Leeswijzer planwijzigingen Artis Aquarium

Project : Renovatie aquariumgebouw Artis
Projectnummer : ART18.11
Opdrachtgever : Artis
Onderwerp : Wijzigingenlijst
Fase : BE-2
Datum : 1-4-2022
Gewijzigd
Status : Definitief

Renovatie Aquariumgebouw	plattegrond nieuw	ART18.11	A	01-04-2022	
ARTIS	begane grond	1:100	A0		A01.00

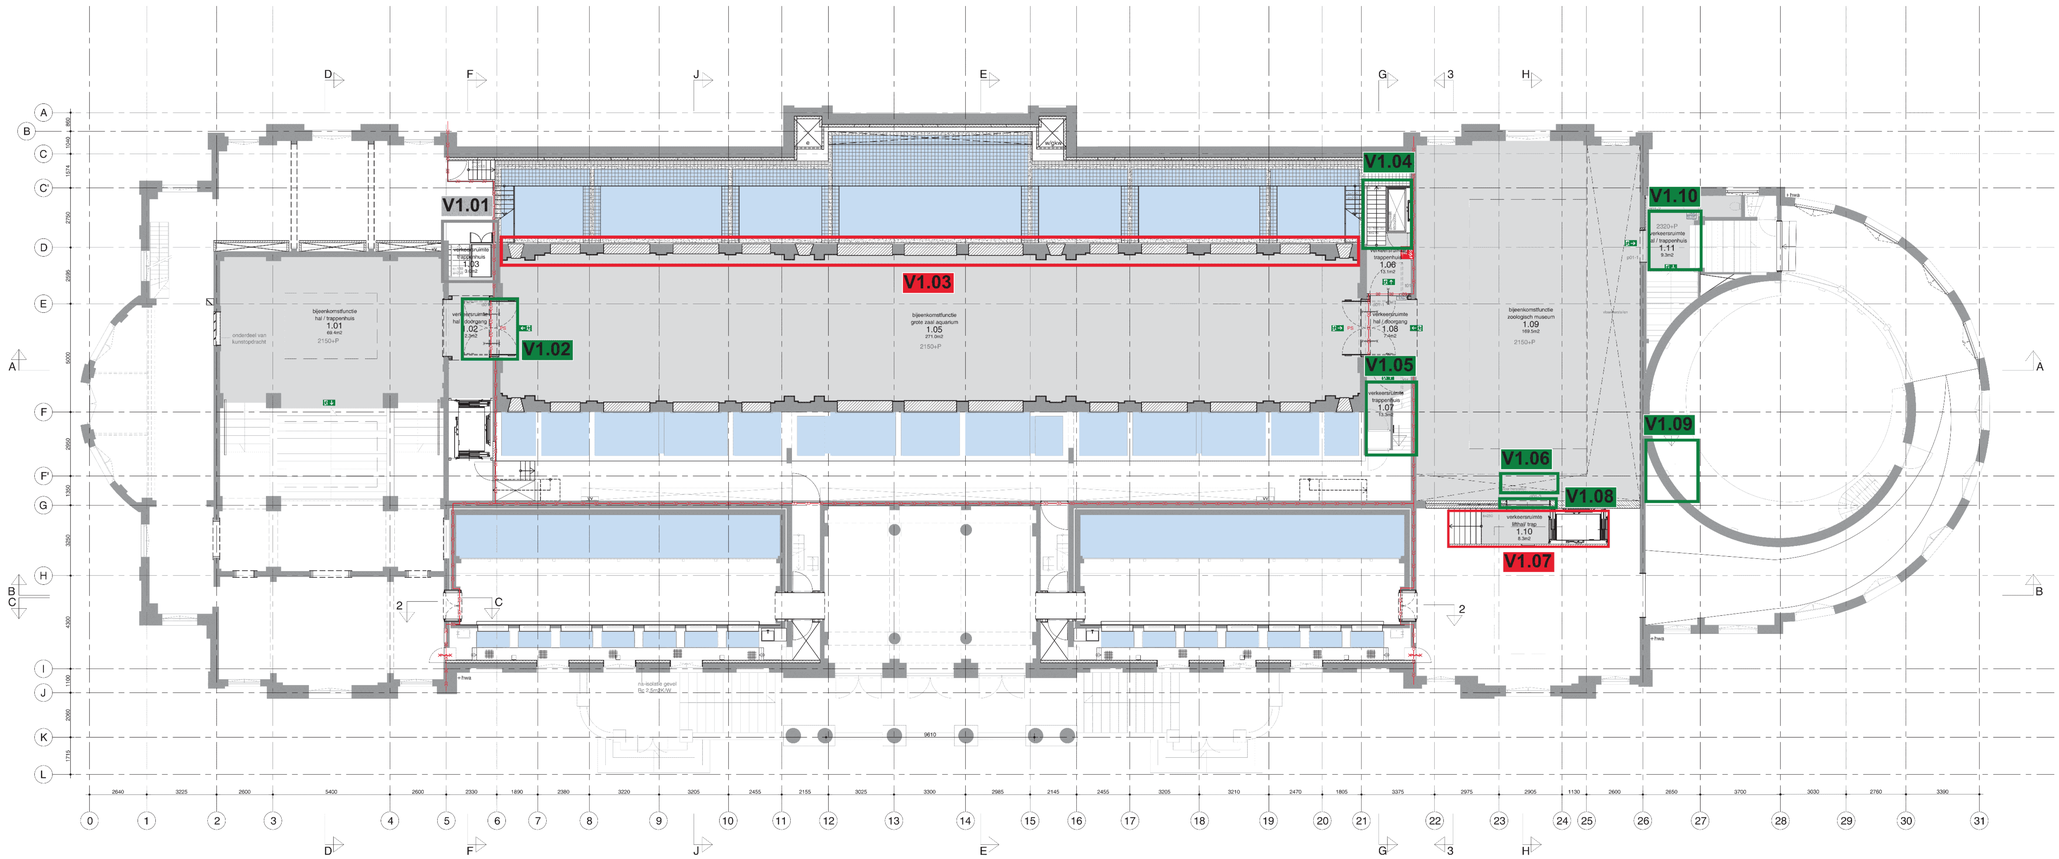
Begane grond				
Wijziging #	**Ruimte nr.**	**Positie**	**Vervallen**	**Gewijzigd**
#BG.06	-1.17	As 21-22; C'-F'		Goederenlift verplaatst van as F naar as C'

#BG.07	-1.18	As 22-24; C'-F'		Vloer volledig voorzien van roostervloer. Nieuwe trap toegevoegd t.p.v. as C'
#BG.08	-1.13	As 25-26; C-F'		Vloer voorzien van roostervloer

#BG.11	-1.12	As 6-7; F'-G		Materialisatie trap B24-00-03 gewijzigd van beton naar staal & kunststof
#BG.17	0.05	As 11 en 16; J-K		Kozijn k00-2 vervangen voor glazen deuren d00-17

#BG.20	0.08	As 26-27; G-H		Lift B verplaatst naar ruimte 0.07
#BG.21	-1.22	As 13-14; A-B		Buitendeur N-1M. Samenstelling gewijzigd
#BG.03	-1.01 t/m -1.04	As 2-6; B-F		Vloer niet verlaagt tot P-740, maar tot P-500 (bestaande hoogte)

#BG.04	-1.22	As 6-22; C-D		Composiet constructie vervangen voor betonconstructie
#BG.16	0.05	As 11-16; I-K		Bovengelegen vloer in originele staat herstellen. Als plafond zichtbaar in ruimte 0.05

#BG.01	0.21	As 1-2; C'-D		Bestaande dienst trap behouden
#BG.02	0.02	Openingen as 2		Draairichting t00-1 en t00-2
#BG.09	-1.13	As 25-26; C-F'		30min brandscheiding verplaatst van as 25 naar as 26

#BG.10	-1.13	As 25-26; C-F'	Opening, inclusief portaal p-B10 & trap B24-00-07	Opening en portaal p-B9 verkleind (portaalnummer gewijzigd in p00-10)
#BG.12	-1.12	As 25; F'-G	Deur k.s.01 (d00-13)

#BG.15	0.04c	As 11-12; G-H	Trap B24-01-04 vervallen	Bestaande dienst trap behouden
#BG.05	-1.22	As 6-22; C-D		Roostervloer volledig op P-480 i.p.v. P=0. Nieuwe trap toegevoegd t.p.v. dienst toegang

#BG.19	0.07	As 22-26; G-J		Bestaande vloerconstructie blijft behouden. Nieuwe positie lift B. Nieuwe aquariumruimte. Nieuw kozijn k00-6.

Renovatie Aquariumgebouw	plattegrond nieuw	ART18.11	A	01-04-2022
ARTIS	1e verdieping	1:100	A0	A01.01

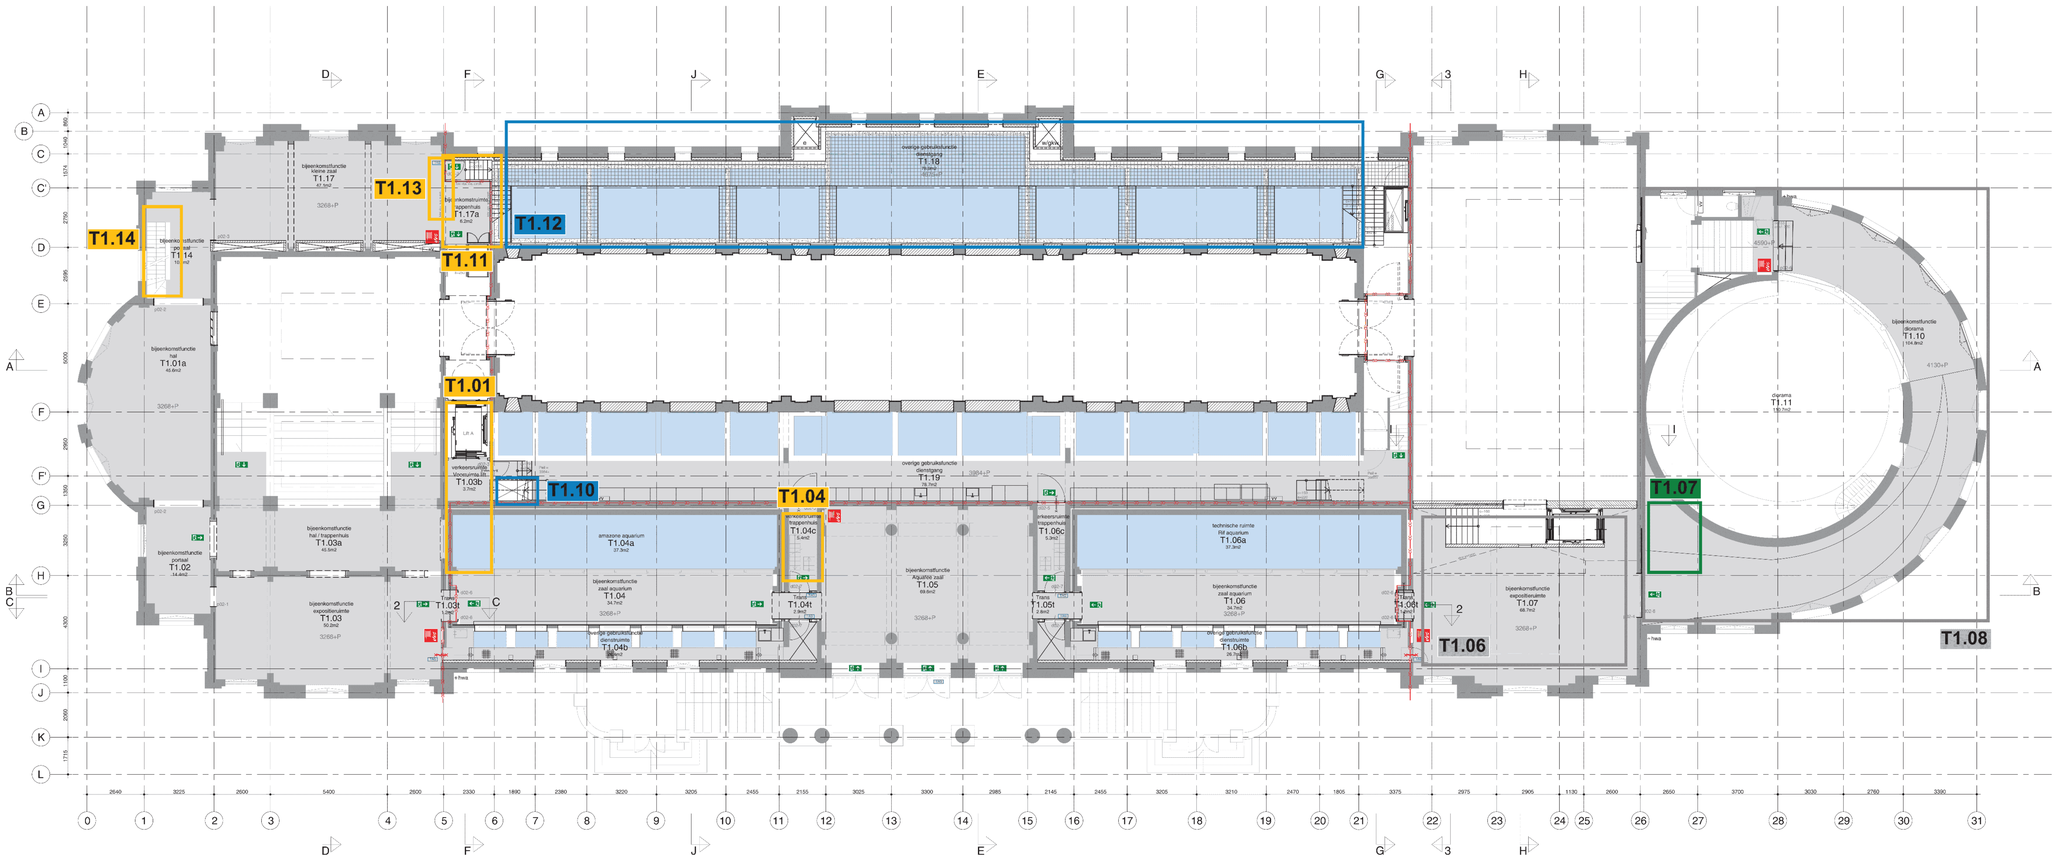
Eerste verdieping				
	Ruimte nr.	**Positie**	**Vervallen**	**Gewijzigd**
#v1.02	1.02, 1.08	As 6; E-F		Draairichting d01-1 gewijzigd
#v1.04	1.06	As 21-22; C-E		Trap B24-01-06 gewijzigd, nieuwe positie goederenlift
#v1.05	1.07	As 21-22; E-F'		Bestaande trap handhaven. Goederenlift verplaatst naar 1.06
#v1.06	1.09	As 23-24; F'-G	Trap B24-01-07	
#v1.08	1.09	As 23-24; G		Nieuw portaal p01-2, inclusief schuifdeur d01-3
#v1.09	1.10	As 26-27; F-G	Volledige ruimte vervalt, inclusief portaal p-E3	
#v1.10	1.11	As 26-27; C'-E		Taatsdeur d01-2 gewijzigd in schuifdeur
#v1.03	1.05	As 6-21; D		Bestaande gemetselde wand blijft behouden. Uitgangspunten betreft afwerking handhaven, opbouw hiervan herzien
#v1.07	1.09	As 22-25; G-H		Vloerveld op 2150+P toevoegen in ruimte T1.07
#v1.01	1.03	As 5-6; C'-E		Positie trap verplaatst richting as E. Plateau lift toegevoegd

Renovatie Aquariumgebouw	plattegrond nieuw	ART18.11	A	01-04-2022
ARTIS	1e tussenverdieping	1:100	A0	A01.02

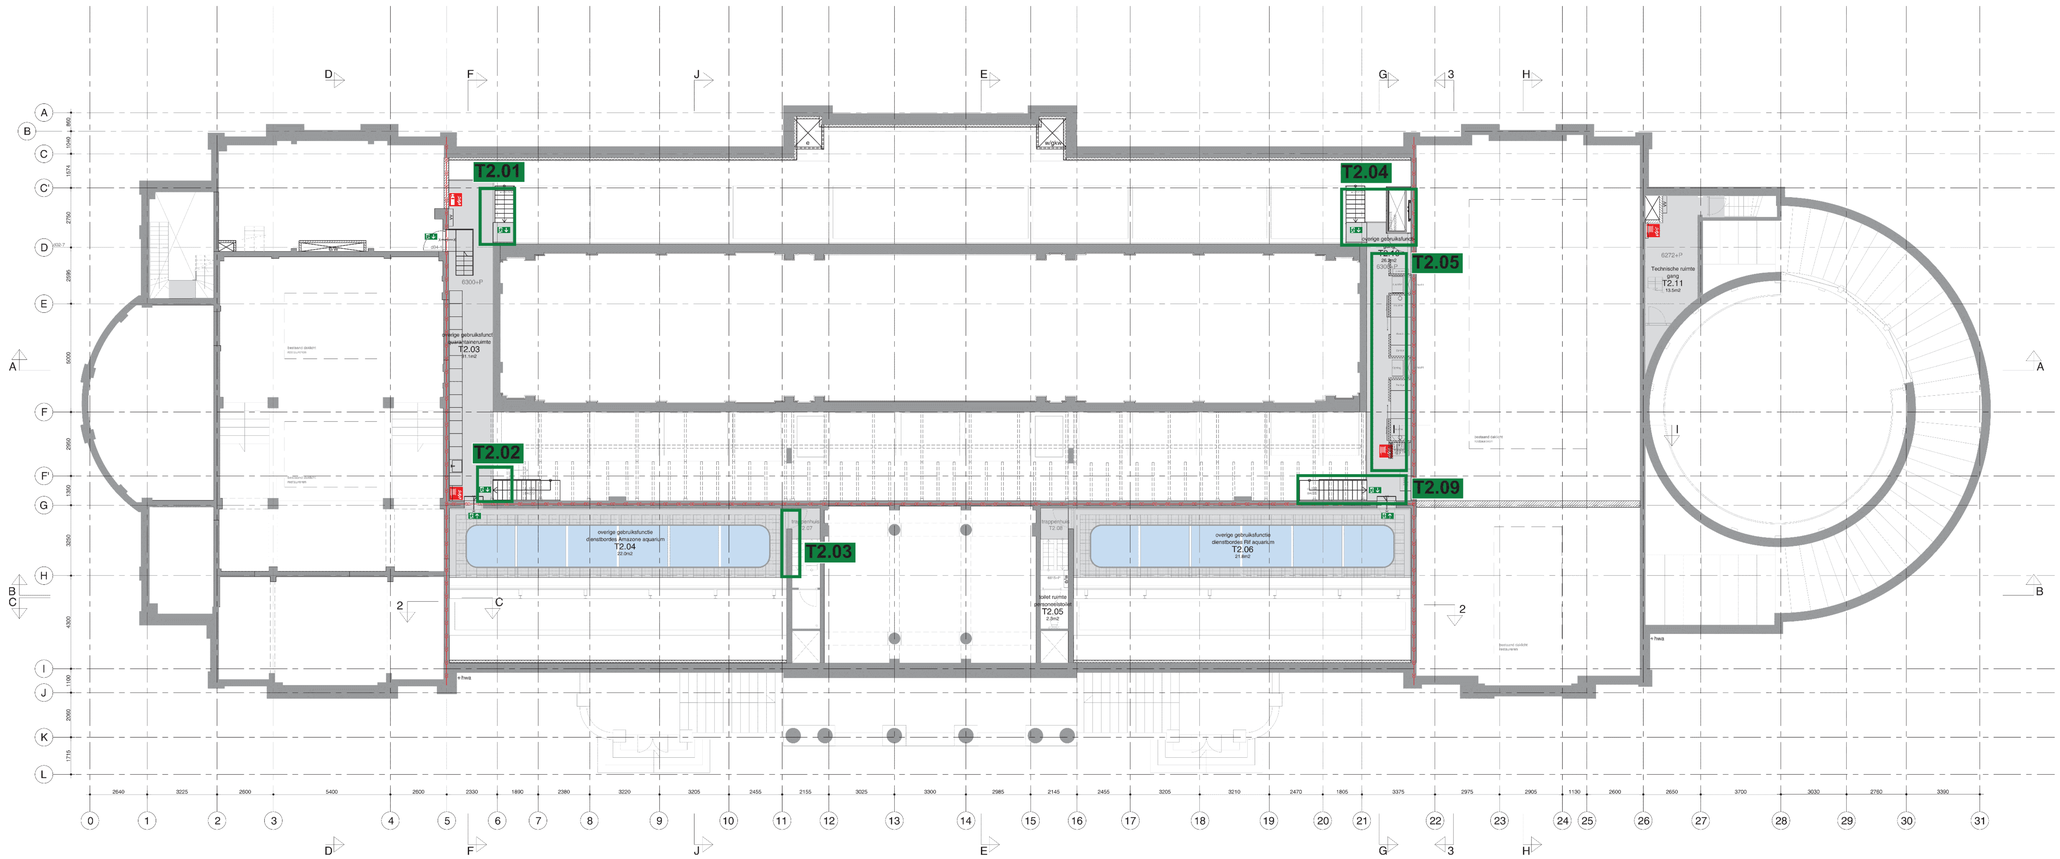
Eerste tussenverdieping				
	Ruimte nr.	**Positie**	**Vervallen**	**Gewijzigd**
#T1.07	T1.07a	As 26-27; G-I	Volledige ruimte vervalt, Lift B verplaatst naar T1.07	
#T1.10	T1.19	As 6-7; F-G		Vide naast trap B24-01-10
#T1.12	T1.18	As 6-21; C-D		Composiet constructie vervangen voor betonconstructie. Afmetingen roostervloer gewijzigd.
#T1.01	T1.03b	As 5-6; F-H	Doorbraak aquariumbak. Lift A heeft geen uitstap mogelijkheid meer op deze verdieping	
#T1.04	T1.04c	As 11-12; G-H	Trap B24-01-04 vervallen. Bestaande dienst trap behouden	
#T1.11	T1.17a	As 5-6; C-D		30min brandscheiding gewijzigd. Afmetingen d02-02 gewijzigd.
#T1.13	T1.17	As 5; C-D	k.wd.02

#T1.14	T1.14	As 1-2; C'-E		Bestaande dienst trap behouden
#T1.06	T1.07	As 22-26; G-J		Bestaande vloerconstructie blijft behouden. Nieuwe positie lift B. Nieuwe trap B24-01-11.
#T1.08	T1.10	As 26-31; C'-I		Positie en verloop hellingbaan gewijzigd. Trap B24-01-09 toegevoegd

Renovatie Aquariumgebouw	plattegrond nieuw	ART18.11	A	01-04-2022
ARTIS	2e tussenverdieping	1:100	A0	A01.03

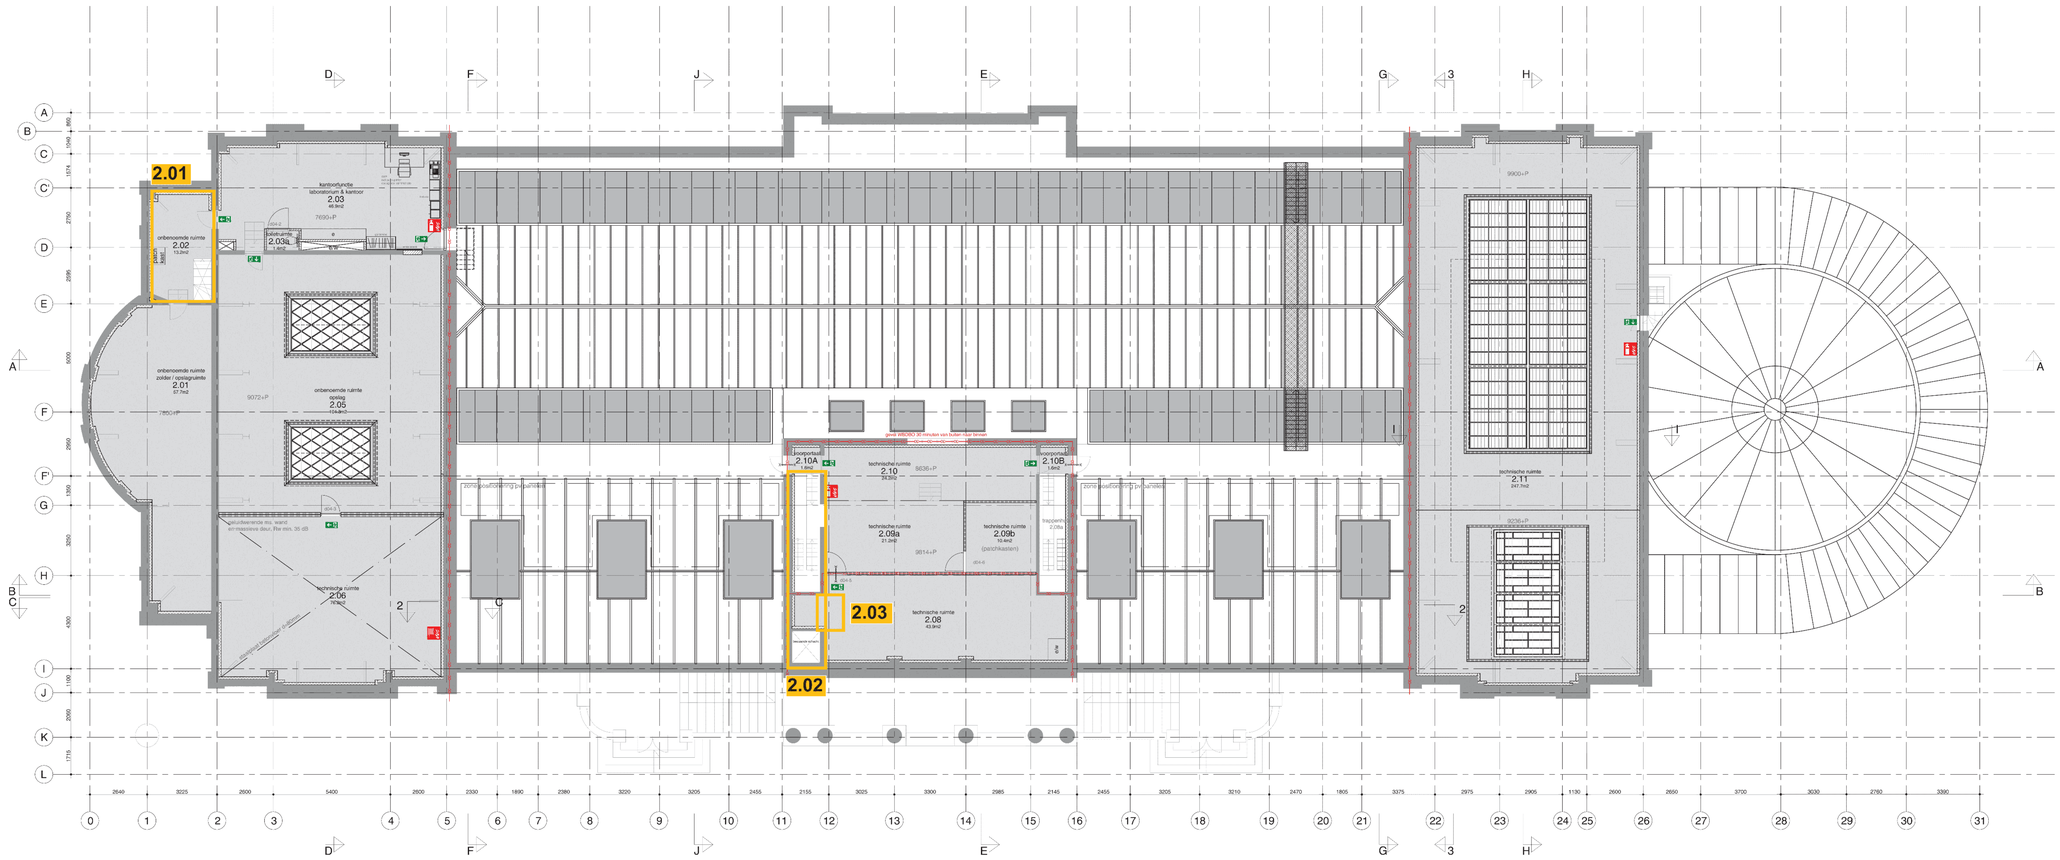
Tweede tussenverdieping				
	Ruimte nr.	**Positie**	**Vervallen**	**Gewijzigd**
#T2.01	T2.03	As 5-6; C-D		Aansluiting trap op vloerveld
#T2.02	T2.03	As 5-7; F-G		Aansluiting trap op vloerveld
#T2.03	T2.04	As 11; G-H		Bestaande deur behouden
#T2.04	T2.10	As 21-22; C'-D		Aansluiting trap op vloerveld. Positie goederenlift gewijzigd.
#T2.05	T2.10	As 21-22; C'-G		Indeling faciliteiten gewijzigd
#T2.06	T2.10	As 21-22; F'-G		Aansluiting trap op vloerveld

oth_
maten in het werk te controleren!
bouwaanvraag
Renovatie Aquariumgebouw | plattegrond nieuw | ART18.11 | A | 01-04-2022
ARTIS | 2e verdieping | 1:100 | A0
A01.04
oth_architecten bv · kruithuisdraat 23 · 1018 wj amsterdam · tel. 020 - 6274576 · info@oth.nl · www.oth.nl

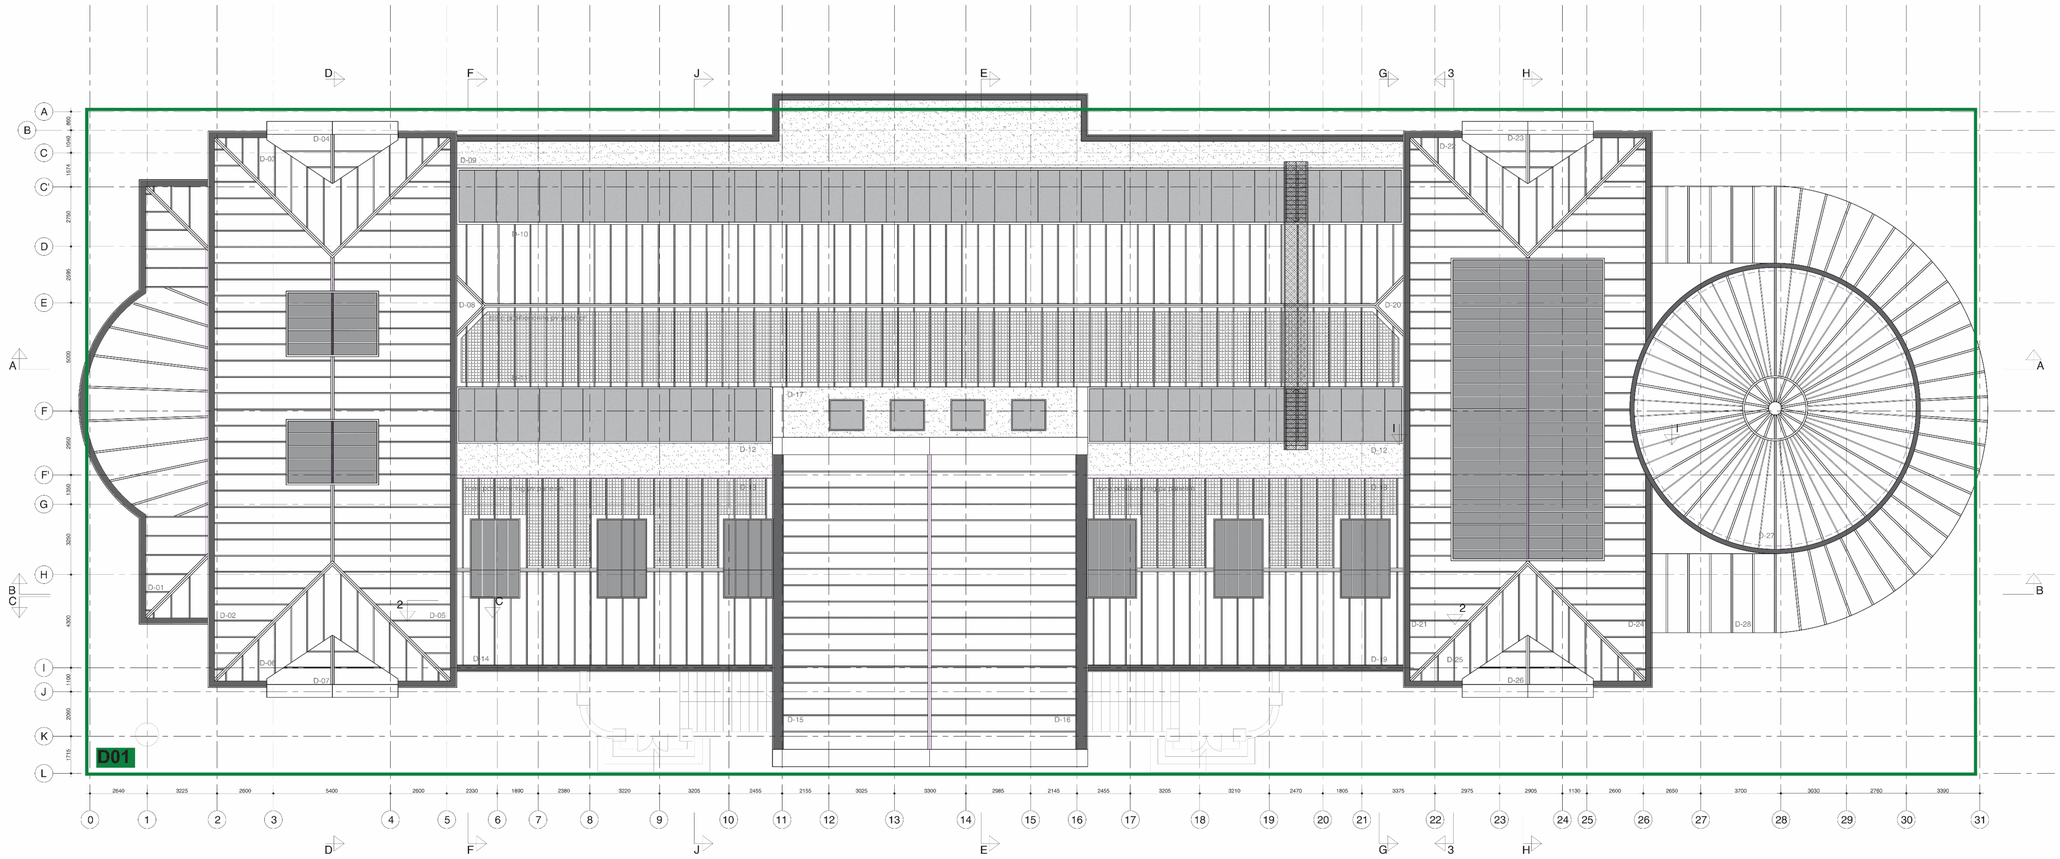
Tweede verdieping				
	Ruimte nr.	**Positie**	**Vervallen**	**Gewijzigd**
#2.01	2.02	As 1-2; C'-E		Bestaande dienst trap behouden
#2.02	2.08	As 11-12; G-I	Trap B24-01-04 vervallen. Bestaande dienst trap behouden	
#2.03	2.08	As 12; H-I	d2-J5
